Datum 11. ledna 2024

„Přemístění haly pro OTV a zřízení integrovaného provozního pracoviště OŘ Plzeň“

Vysvětlení, změny a doplnění zadávací dokumentace č. 3

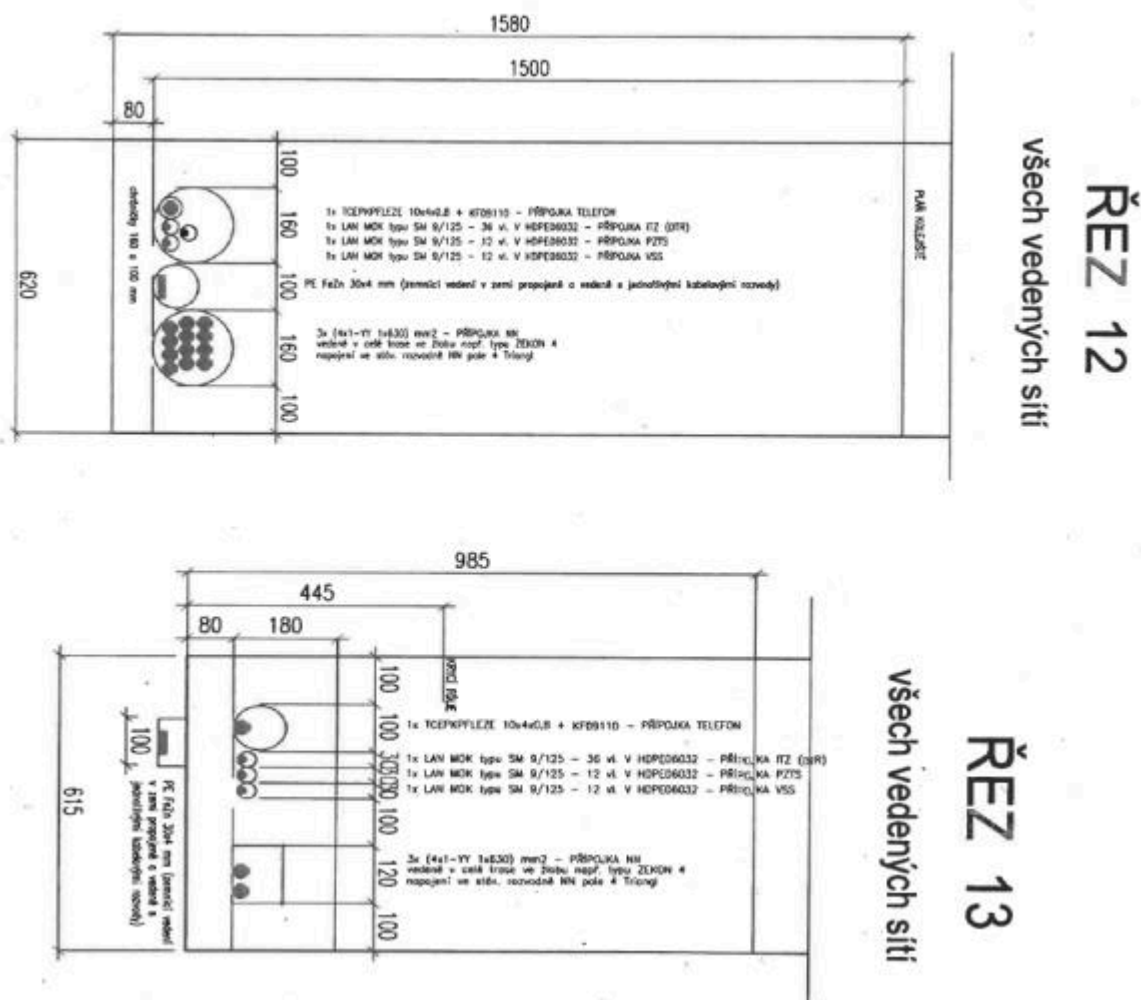
U stavebního objektu SO 12-72-02.01. – Samoobslužné kontejnerové výdejní zařízení v technické zprávě je uvedené, že kontejnerové výdejní zařízení má mít nádrže na naftu a AdBlue, ve výkazu výměr, však již je uvedena pouze nádrž na naftu a výdejní stojan na naftu.

Žádáme o objasnění, zda má kontejner obsahovat také stojan a nádrž na AdBlue, pokud ano, tak v jakém objemu, či případně nemá nádrž na AdBlue obsahovat.

Kontejnerová nádrž s kompletní výbavou – pro motorovou naftu – 10 000 l a výdej AD Blue – močoviny.

Řešení výdeje AdBlue na OTV Plzeň vycházející z jiných již realizovaných lokalit Správy železnic. Jelikož se nepředpokládá velká spotřeba této kapaliny je nejvýhodnějším řešením převozní plastová nádrž. Níže uvádíme možný příklad řešení:

Standardní mobilní plastová nádrž pro převoz a výdej nafty o objemu min 440 litrů s výdejním zařízením na 12 V, 4m výdejní hadicí a automatickou pistolí.
Čerpadlo má výkon až 40 l/min, délka kabelů čerpadla min. 3,8m.
Rozměry nádrže 1180 x 800 x 710 (mm), hmotnost 36 kg.
Nádrž bude vybavena víkem a průtokoměrem.
